Informe: LM-PI-AT-026-16

EVALUACIÓN DE LA CALIDAD DE LOS MATERIALES Y PROCESOS CONSTRUCTIVOS

**Proyecto: Contratación del Diseño y Construcción de la Ruta
Nacional No. 3, Sección: Intersección Pozuelo (Radial Uruca, Ruta
Nacional No. 108)-Intersección Jardines del Recuerdo (Ruta
Nacional No. 106)**

Figura 2. Forma de bordes en piezas metálicas. Fuente: INTECO, 2016

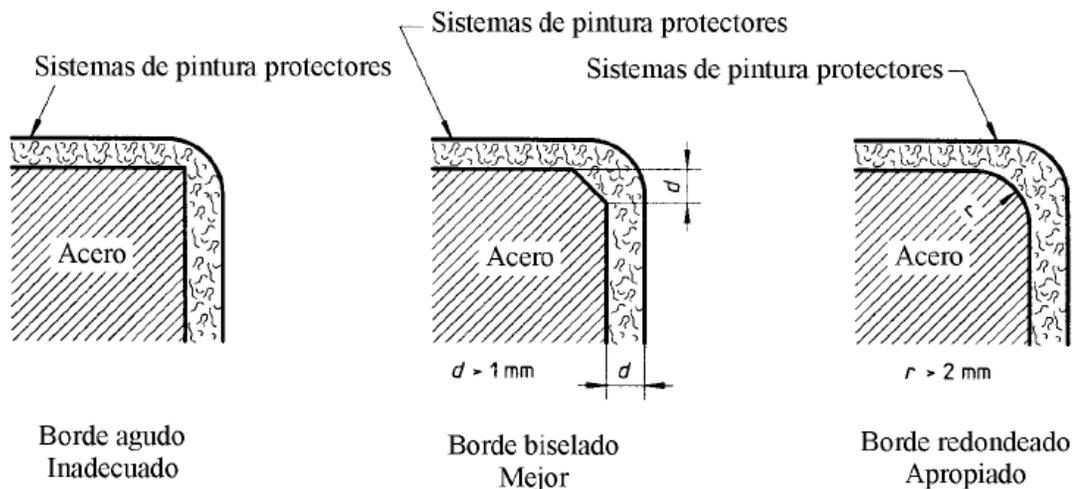
La Norma INTE/ISO 12944:2016 emitida el 4 de octubre de 2016 "Protección de estructuras de acero frente a la corrosión mediante sistemas de pintura protectores" en su apartado 5 titulado "Criterios Básicos de Diseño para la Prevención de la Corrosión" inciso 5.4. Bordes indica:

"Los bordes redondeados son deseables, para posibilitar la aplicación de la capa protectora de modo uniforme y para lograr un espesor de película adecuado sobre bordes agudos. Las capas protectoras en los bordes agudos son también más susceptibles al deterioro. Por consiguiente, todos los bordes agudos deberían redondearse o biselarse desde el proceso de fabricación y las rebabas en torno a orificios y a lo largo de otros bordes cortantes deberían eliminarse."

En la figura 2 se aprecia el tratamiento recomendado por la norma citada para los bordes en las estructuras metálicas.

Es criterio del equipo auditor que los bordes afilados generan un riesgo potencial de que se coloquen espesores de pintura menores a los especificados, lo que a la postre podría ser un foco de corrosión en el acero estructural, que deberán ser considerados dentro de las intervenciones de mantenimiento.

esta auditoría para el segundo puente en construcción y se redondearon los bordes en algunas partes de la estructura metálica.

Fotografía 3. Colocación de "traba" durante la actividad de pavimentación de la vía. Fecha 29 de setiembre de 2016. Fuente: LanammeUCR.

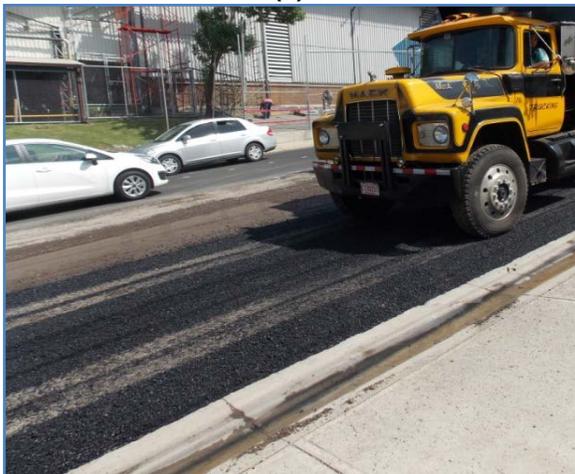
Durante la ejecución de los trabajos de colocación de mezcla asfáltica en caliente el día 29 de setiembre de 2016, específicamente en la estación 0+600 frente a la empresa COMECA, en el carril externo del lado derecho en sentido Jardines Pozuelo, se observó que posteriormente al barrido de la superficie de base estabilizada y el riego de liga, se colocó manualmente una capa delgada de mezcla asfáltica, también conocida como "traba", a lo largo de una longitud aproximada de 90 m y en todo el ancho de la superficie a pavimentar según se muestra en la Fotografía 3a. y 3.b.

La "traba" es una capa delgada de mezcla asfáltica que por su espesor, y consecuente pérdida de temperatura, no podrá compactarse eficientemente. El procedimiento de extendido (ver Fotografía 3.a y 3.b) produce segregación térmica y de tamaños de partículas, además de pérdida acelerada de temperatura. Estos dos factores propician un plano de falla entre la mezcla asfáltica y la base estabilizada que puede generar pérdida de adherencia entre ambas capas y potencialmente afectar la durabilidad de la estructura de pavimento.

Se pudo evidenciar que la colocación de la mezcla asfáltica es iniciada inmediatamente después que se coloca el riego de liga. Al no existir un tiempo suficiente de rotura y estabilización de la emulsión asfáltica, esto propicia el fácil arrastre de la emulsión en las llantas de las vagonetas que ingresan a la zona de trabajo, principalmente si no existiese un

Figura 3. Estado de esfuerzo en interfaz de adherencia del pavimento bajo cargas de servicios. (Guerrero-Aguilera, 2015)

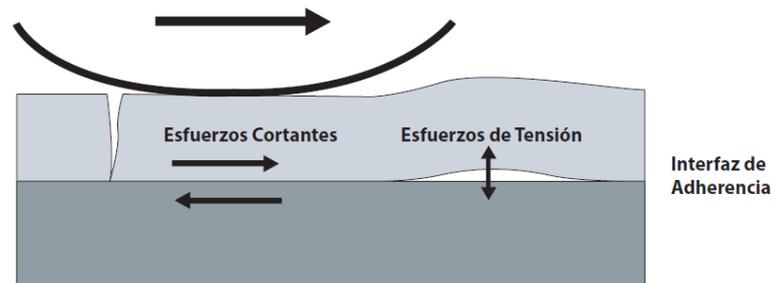
Es criterio del equipo auditor que la obtención de núcleos desligados comprueba la existencia de sitios donde no se presenta una adherencia efectiva entre capas de la estructura del pavimento, lo que podría relacionarse con zonas donde el riego de liga fue afectado. Esta situación aunada a un tiempo de rotura insuficiente de la emulsión puede incidir en la inadecuada unión entre las capas del pavimento.

Como se observa en figura 3, la falta de adherencia entre las capas puede causar además que los esfuerzos de tensión se concentren en la fibra inferior de la nueva capa de rodadura. Esta concentración de esfuerzos acelera la aparición del agrietamiento por fatiga en la superficie y por consiguiente el deterioro prematuro de la estructura del pavimento.

Gráfico 1. Pesos de vagonetas reportadas en las boletas de despacho y límite permitido según el Decreto Ejecutivo No. 32191-MOPT

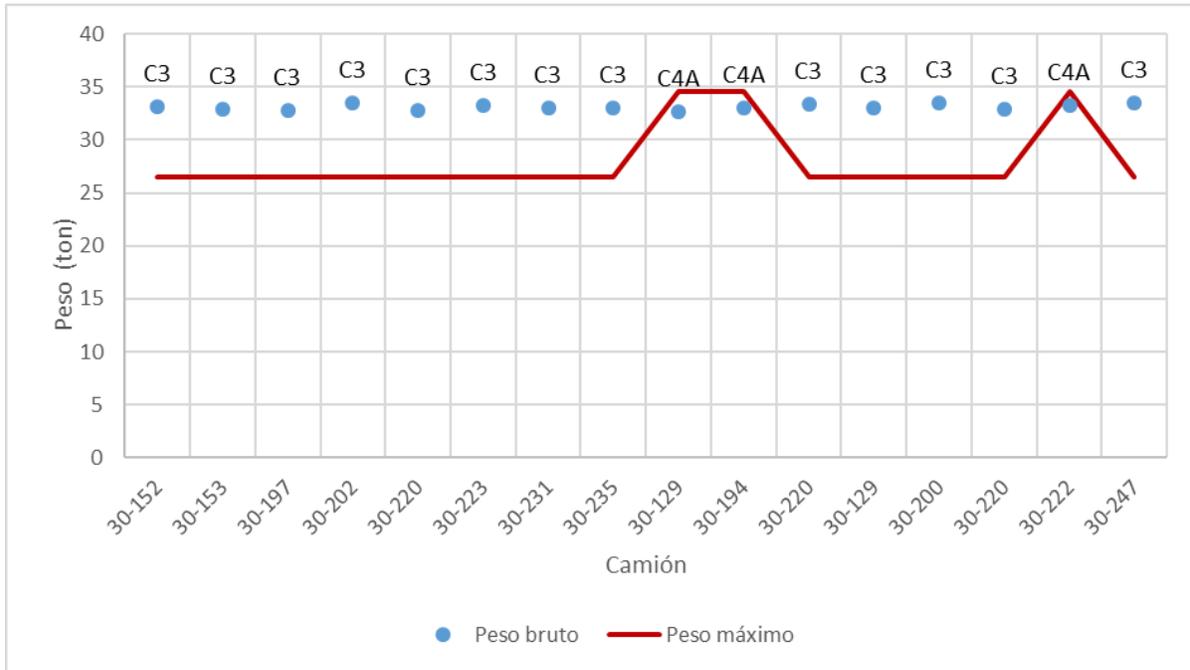
En el gráfico 1 se observa como la gran mayoría (81%) de las vagonetas se encontraban incumpliendo el límite permitido.

Basado en la evidencia es criterio del equipo auditor que existe un incumplimiento en los pesos máximos permitidos en un 81% de las vagonetas del proyecto evaluadas. La sobrecarga del pavimento ocasionada por esta acción puede ocasionar deformaciones y afectar el desempeño de la mezcla asfáltica por lo que estas prácticas deber ser erradicadas.

Fotografía 8. Tubo de desagüe que desfoga hacia uno de los apoyos de la pila No. 2. Fecha: 23 de noviembre de 2016. Fuente: LanammeUCR

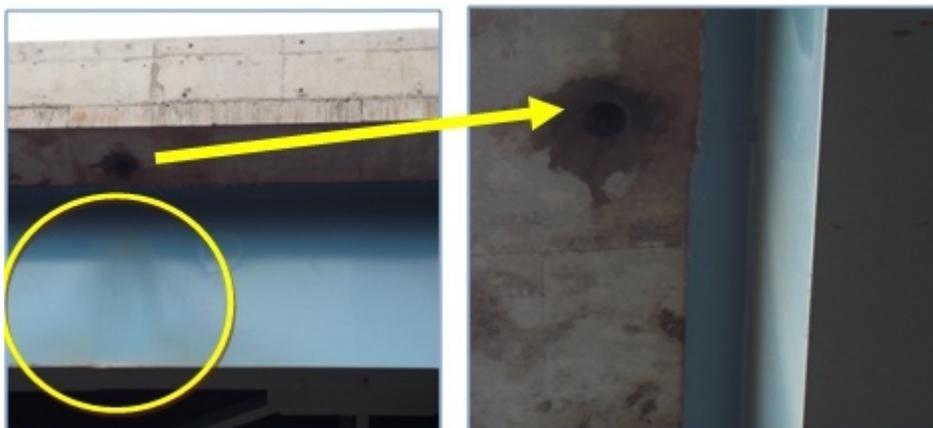
En la visita realizada por el equipo auditor el 23 de noviembre de 2016, se observó que la longitud de los tubos de desagüe del sistema de drenaje de la losa del puente no cumplía con el mínimo especificado y por lo tanto inadecuada dado que provoca que el agua drenada entre en contacto con las vigas metálicas o con los apoyos del puente.

La fotografía 8 muestra un tubo de desagüe que drena hacia uno de los apoyos de la pila No. 2 y a la vez se evidencia que el agua ha estado en contacto con la viga metálica. En la fotografía 9 se muestra una situación más severa donde no existe el tubo de desagüe y también se evidencia el contacto del agua con la estructura. En la lámina 5.1/108 de los planos aprobados del proyecto y suministrados por la Unidad Ejecutora a esta auditoría, se establece en la vista en planta del puente "izquierdo" que existen varios desagües que desfogon hacia la estructura metálica y los apoyos, esta situación también se observa en los esquemas del puente "derecho". En las láminas 5.13/108 y 5.50/108 del mismo juego de planos aprobados, se muestra una vista lateral de la sección del tablero tipo y el detalle del desagüe y se denota que no está acotada su longitud, la Figura 3 muestra un extracto de dichas láminas donde se observa la situación descrita anteriormente.

Figura 4. Detalles sobre los desagües de los puentes tomados de los planos aprobados del proyecto.
Fuente: Unidad Ejecutora PIV-1. Lamina 58-108 y 95-108

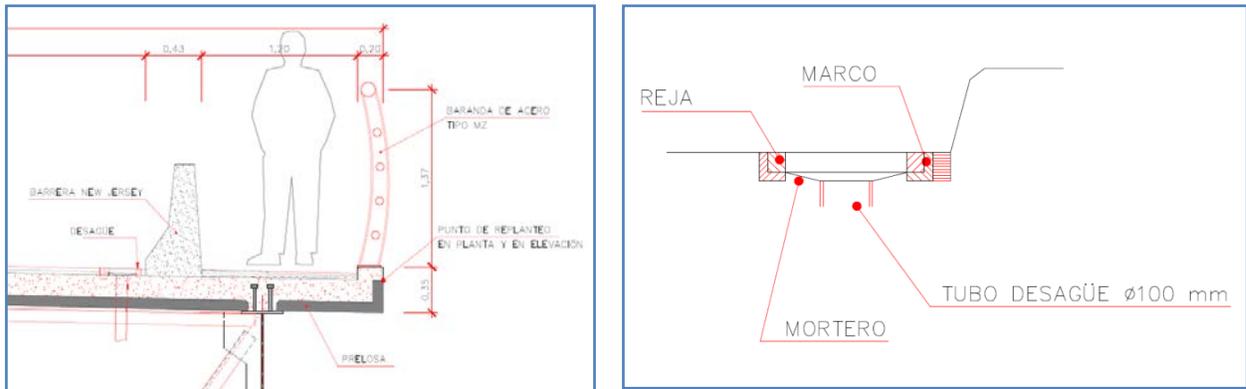
La sección 2.6.6.4 de la Especificación para Diseño de Puentes AASTHO LRFD 2012, definida por el cartel para el diseño de los puentes, indica que el desagüe de un puente debe diseñarse de tal forma que el agua superficial de la losa del puente sea conducida y dirigida lejos de los elementos de la superestructura y subestructura del puente. Además, se indica que los tubos de desagüe deben extenderse al menos 100 mm por debajo de la superficie inferior de la viga y se impide la descarga de agua contra cualquier parte de la estructura, sobre el tráfico en movimiento y que se evite la erosión a la salida del bajante. En vista de lo anterior, se evidencia que la longitud de los tubos y su ubicación incumplen las especificaciones del cartel. Es criterio del equipo auditor que el incumplimiento de esta medida puede afectar la durabilidad de la estructura. No omitimos mencionar que esta situación fue corregida de forma posterior a la comunicación realizada por el equipo auditor en el oficio LM-AT-191-16.
